Keuringsverslag van een elektrische laagspanning- en zeer lage spanningsinstallatie

NIET CONFORM

Datum keuring: 22/06/2023

Straatnaam	Rodeloopstraat
Huisnummer	51
Busnummer	1
Postcode	2170
Gemeente	Merksem
Land	België

Afbeelding schakel- en verdeelbord:

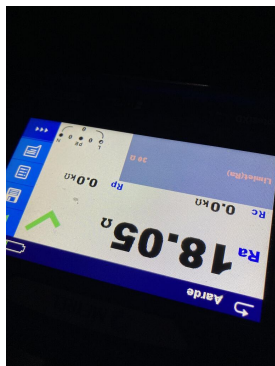
15.07 Verdeelbord dient vervangen te worden, de beschermingsgraad tegen rechstreekse aanraking is onvoldoende. (Boek 1 Onderafdeling 4.2.2.3.)

15.09 De genaakbare, naakte onder spanning staande delen zijn onvoldoende afgeschermd. (Boek 1 Afdeling 5.1.4. en 4.2.2.3.)
